Oggetto: Progetto Urbanistico Operativo (PUO) relativo al settore 2 del distretto di trasformazione n. 20 – Fiera – Kennedy del vigente PUC ai sensi dell'art. 51 della Legge Regionale n. 36/1997, adottato con delibera di Giunta comunale n. 393 del 30 dicembre 2019 – riscontro parere del 3 marzo 2020 (prot. MBAC-SABAP-LIG 5229) della la Soprintendenza Archeologica, Belle Arti e Paesaggio per la Città Metropolitana di Genova e le Province di Imperia, La Spezia e Savona – PEC da cofirmata Nuova Foce srl e Comune di Genova ricevuta in data odierna

PROGETTO URBANISTICO OPERATIVO
DISTRETTO N°20 - FIERA KENNEDY - SETTORE 2
Comune di Genova

Relazione Illustrativa

RELAZIONE ILLUSTRATIVA

Sezione 10 - B

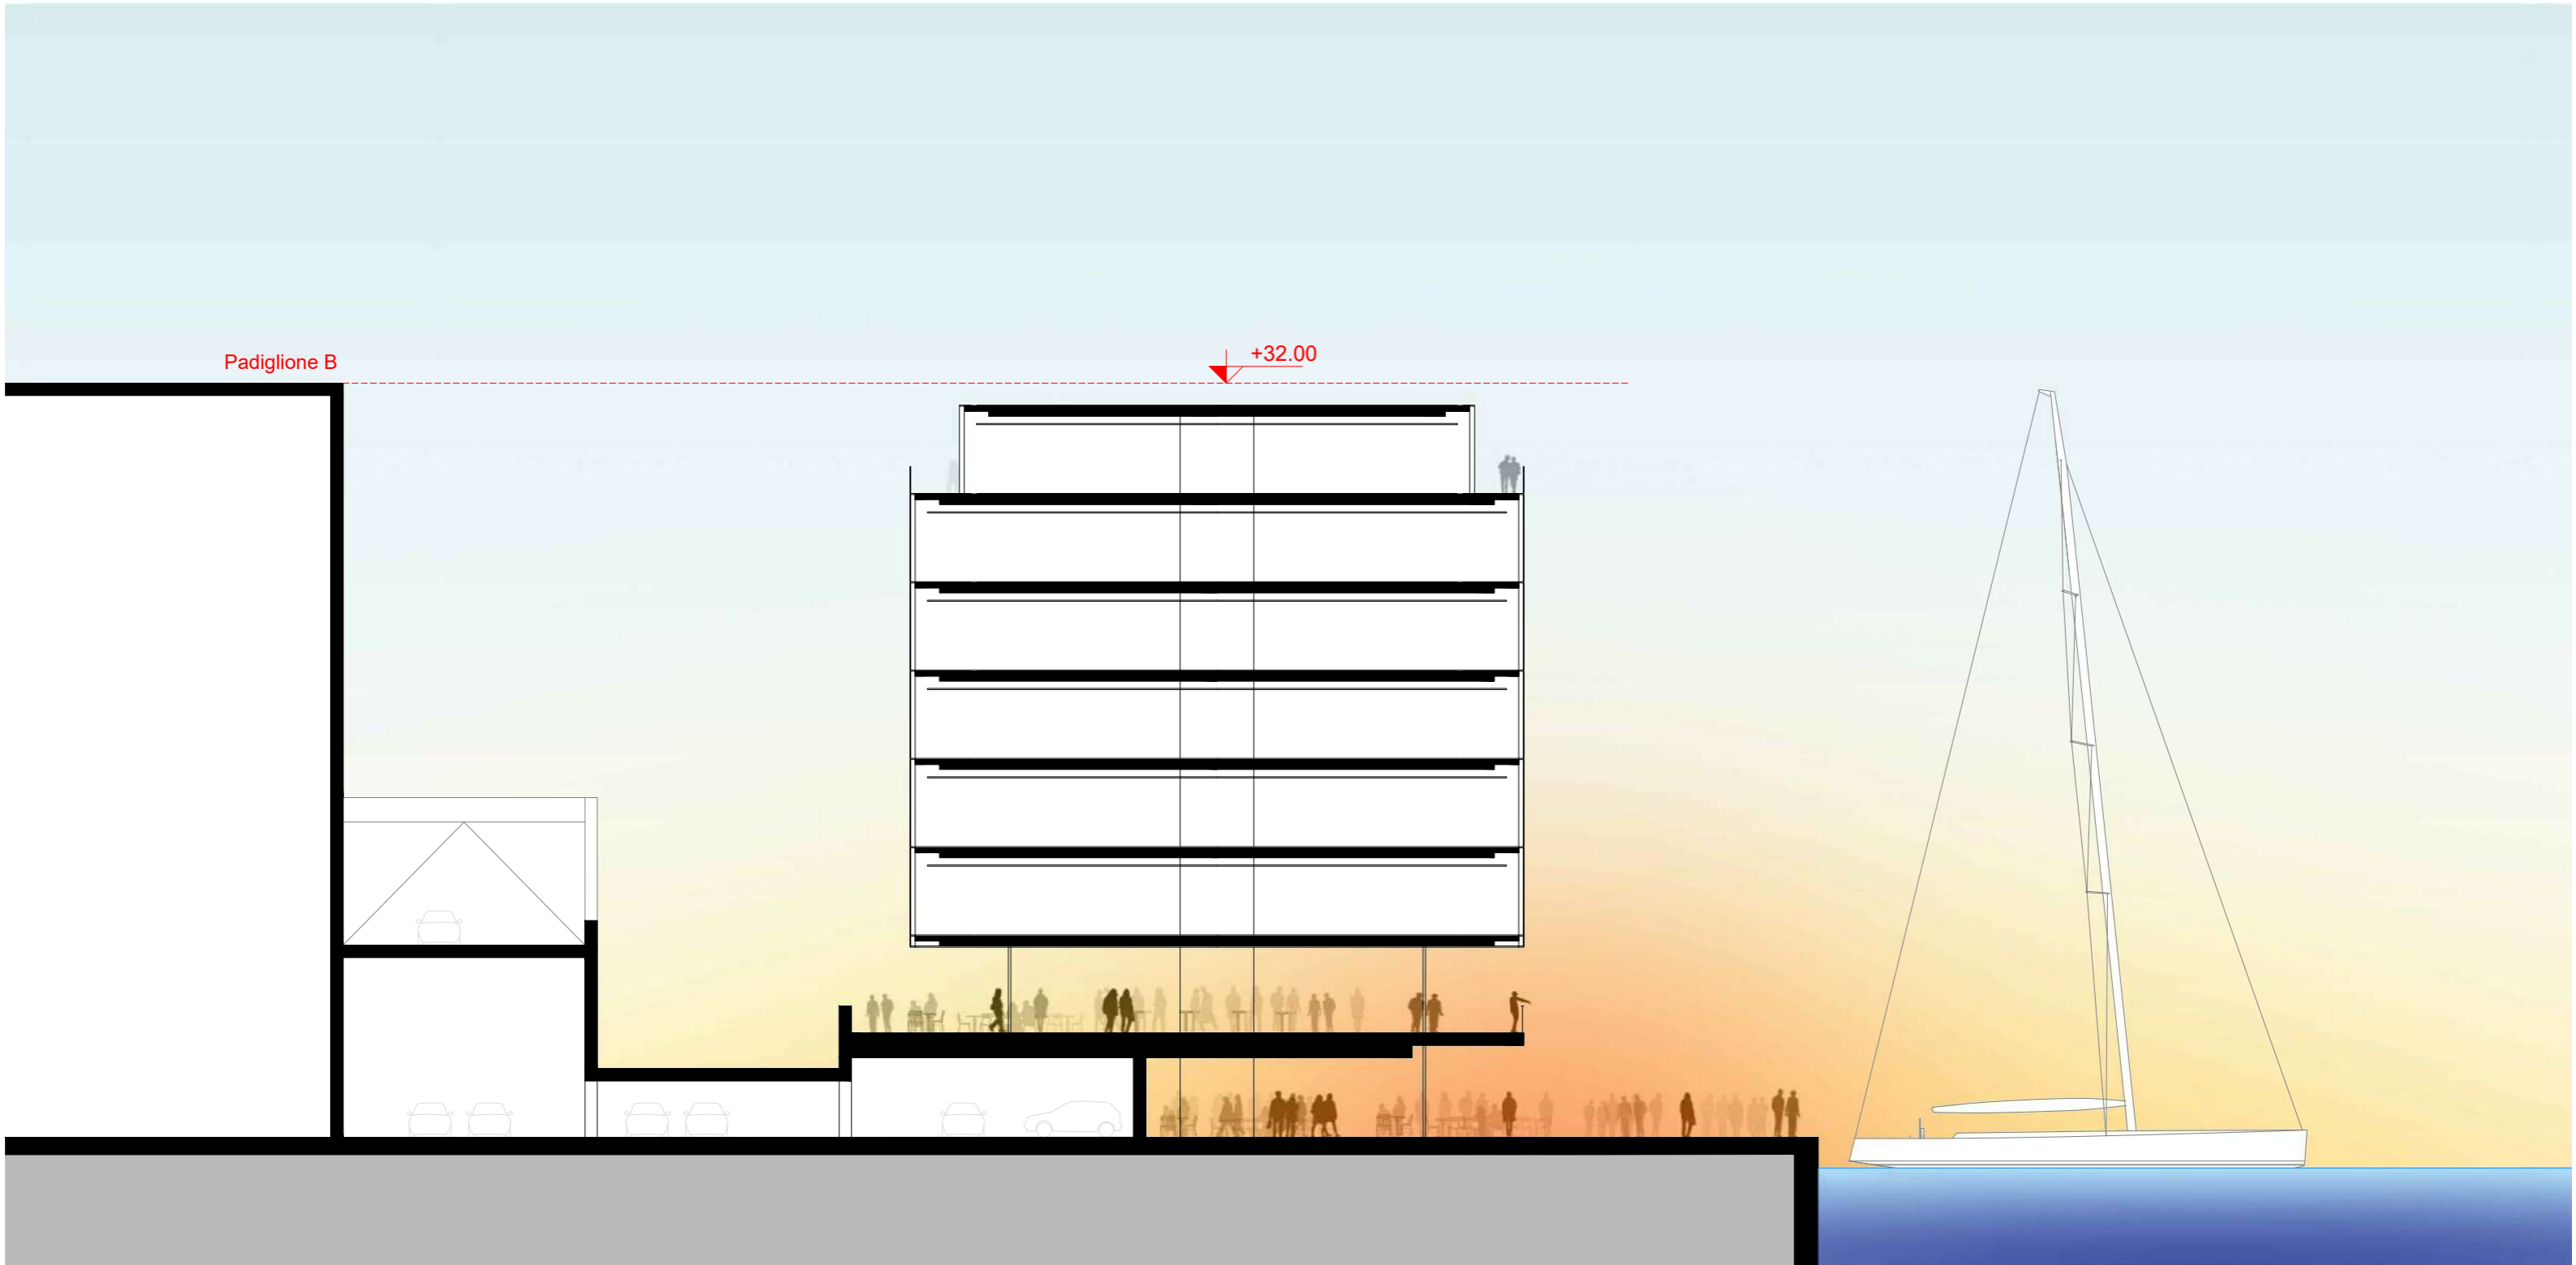
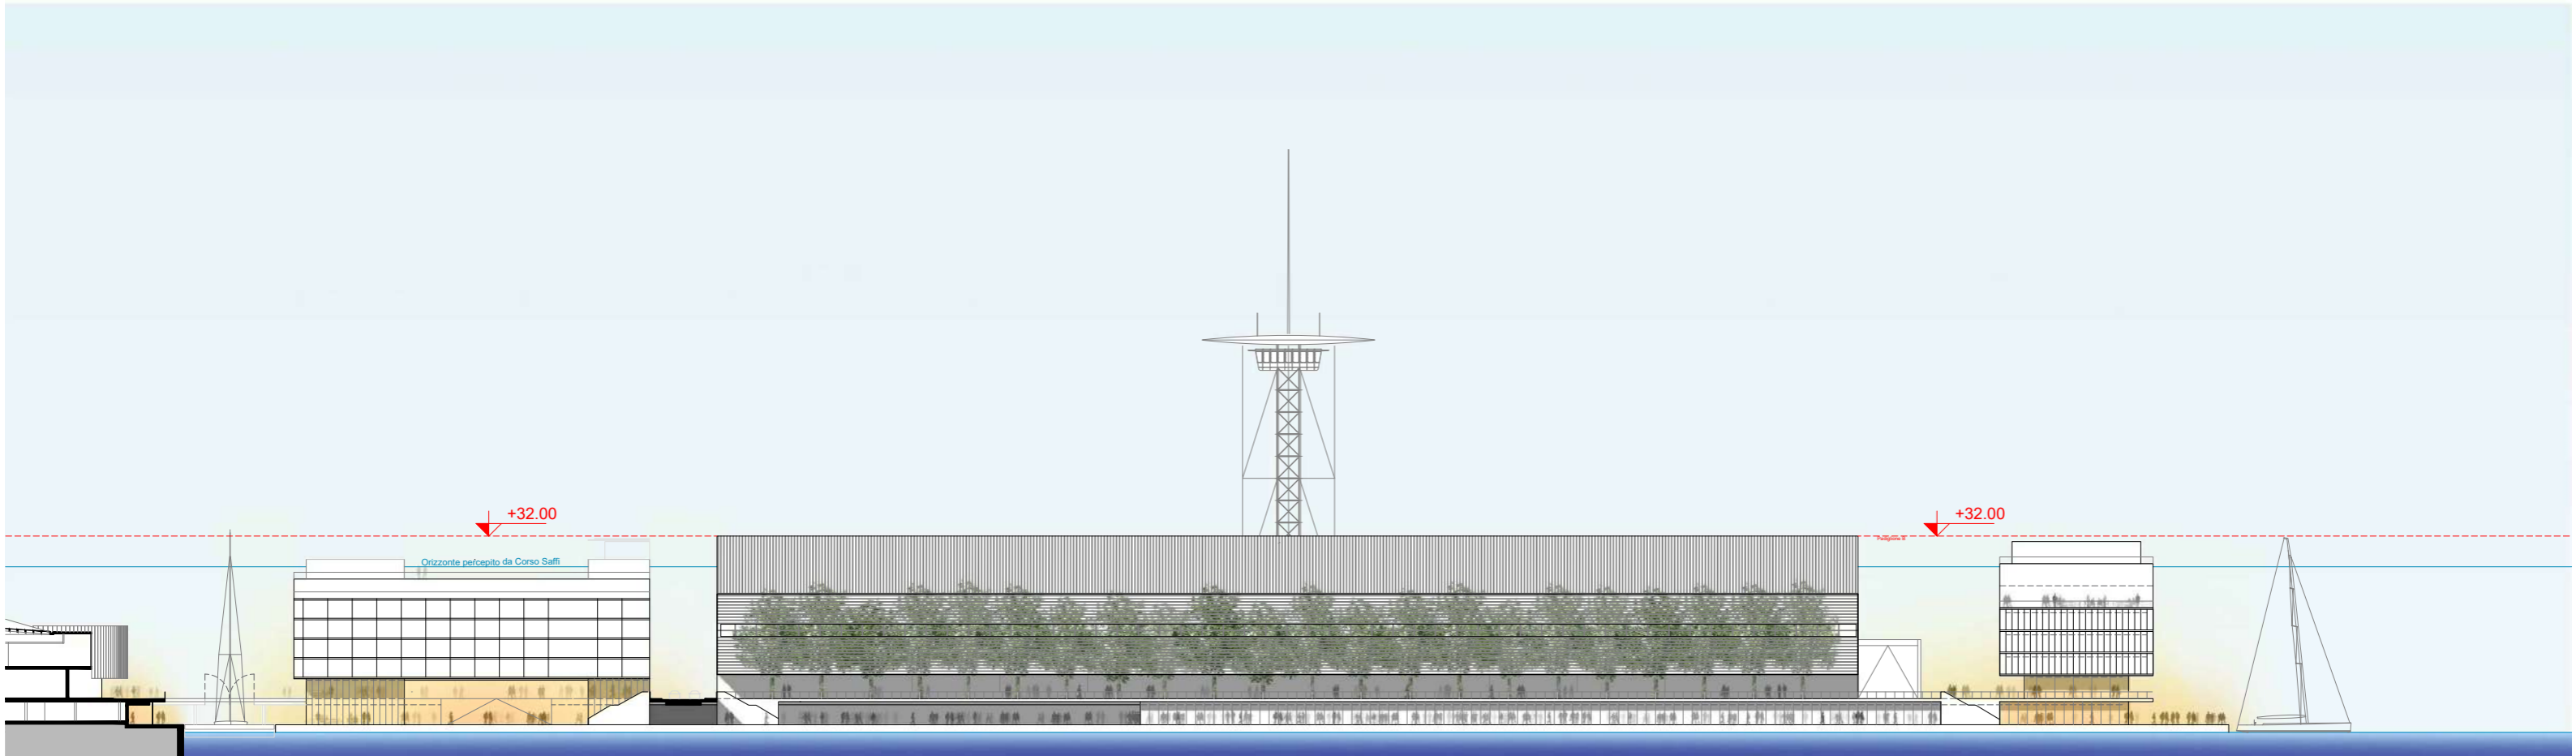
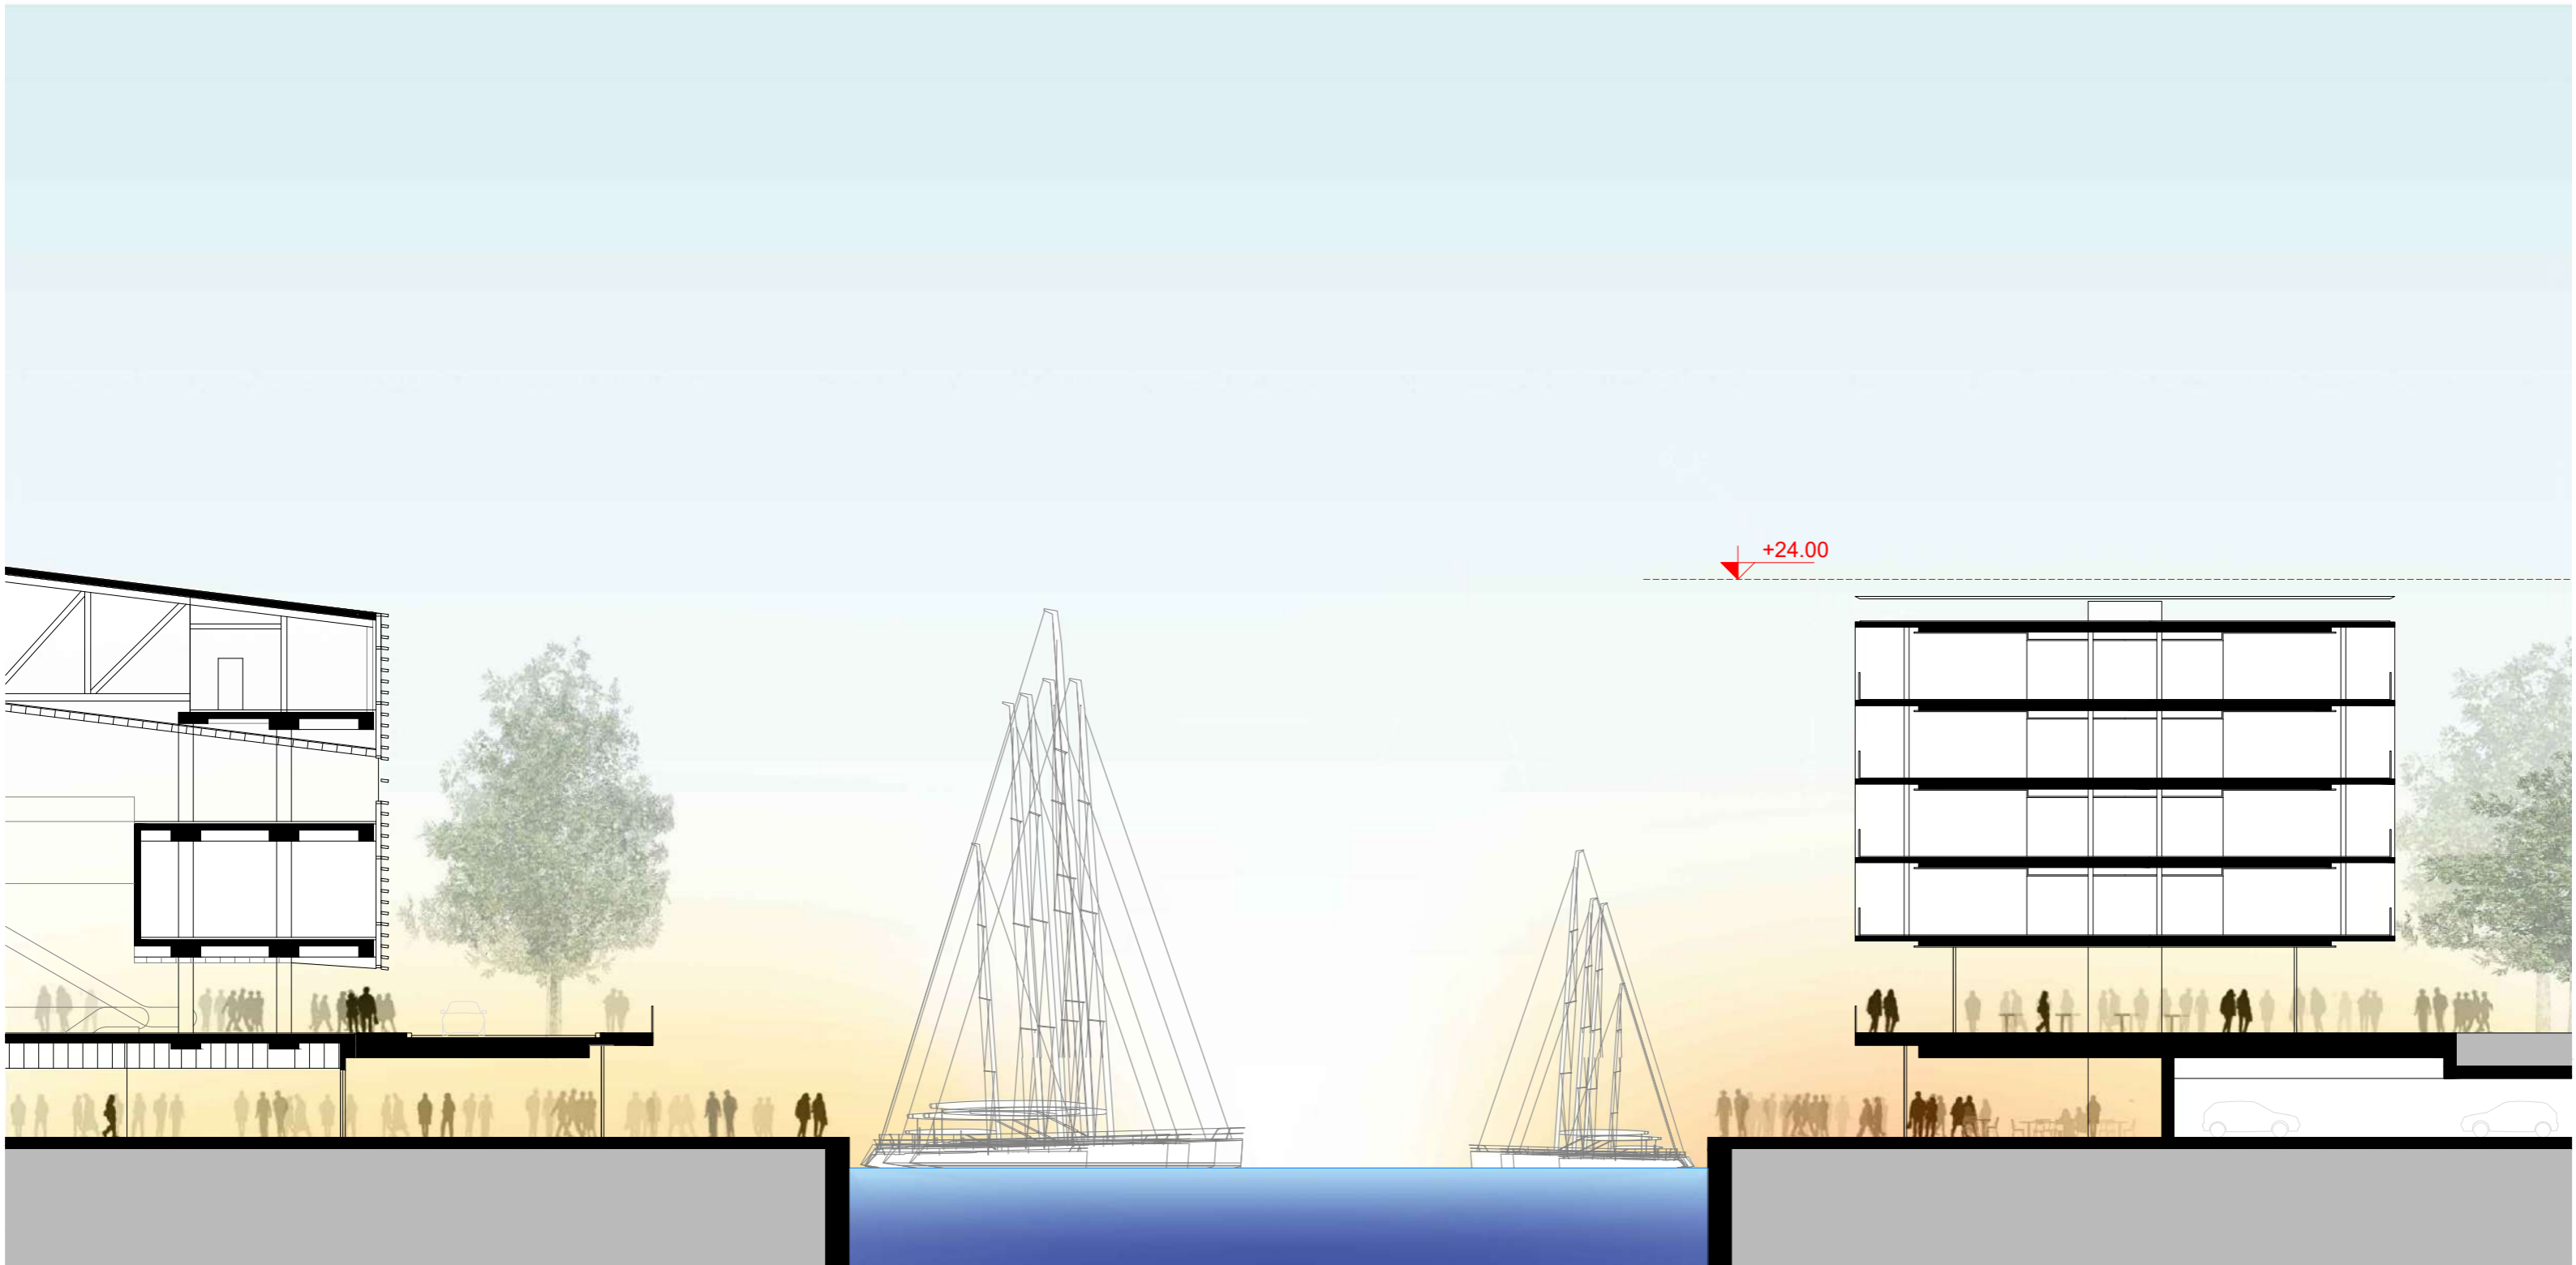
- c) “Nel comparto 2.2a, la disposizione e la dimensione dei nuovi volumi dovrà essere più aderente a quanto previsto dal progetto donato, prevedendo un blocco più compatto e di lunghezza inferiore a quello proposto e che non superi la quota di C.so Aurelio Saffi, ossia 24 m, in modo da non incidere sulla lettura delle Mura dal mare, sulle visuali dalle vie pubbliche e dai punti di belvedere presenti in questo tratto”.

- d) “Anche i comparti 2.3 e 2.4 dovranno tener conto della necessità di non interferire con le visuali da corso Aurelio Saffi verso la linea di orizzonte, sia nella direzione da levante a ponente che in quella opposta, mantenendosi pertanto ad una quota inferiore a quella di colmo del Padiglione B Jean Nouvel. In quest’ottica le quote indicate per i vari comparti non potranno essere superate nemmeno dalle eventuali dotazioni impiantistiche poste a copertura”.

Al fine di tutelare le vedute paesaggistiche, i volumi del comparto 2.2a sono stati accorpati e ottimizzati, prevedendo un'altezza massima dei fabbricati limitata a 24 m slm come indicato nell'elaborato B sezioni significative.

Affinché gli edifici previsti nei comparti 2.3 e 2.4 non interferiscano con le visuali da Via Aurelio Saffi verso l'orizzonte in direzione di Levante e Ponente, i volumi degli stessi sono previsti al di sotto della quota di colmo del Padiglione B Jean Nouvel, come evidenziato nelle sezioni di cui all'elaborato B e nell'elaborato C "Tavola illustrativa di recepimento delle indicazioni della Soprintendenza". Tale limite di altezza dovrà essere rispettato anche da eventuali volumi tecnici in copertura. Con queste limitazioni, oltre la salvaguardia delle vedute da corso Saffi citate al punto precedente, si intende conferire un effetto di mitigazione dell'impatto visuale della massa del Padiglione Nouvel e delle sue rampe attraverso la giustapposizione dei nuovi volumi. Giova anche ricordare che lo skyline del Waterfront di levante sarà ulteriormente arricchito dall'episodio della nuova Torre Piloti in progetto.
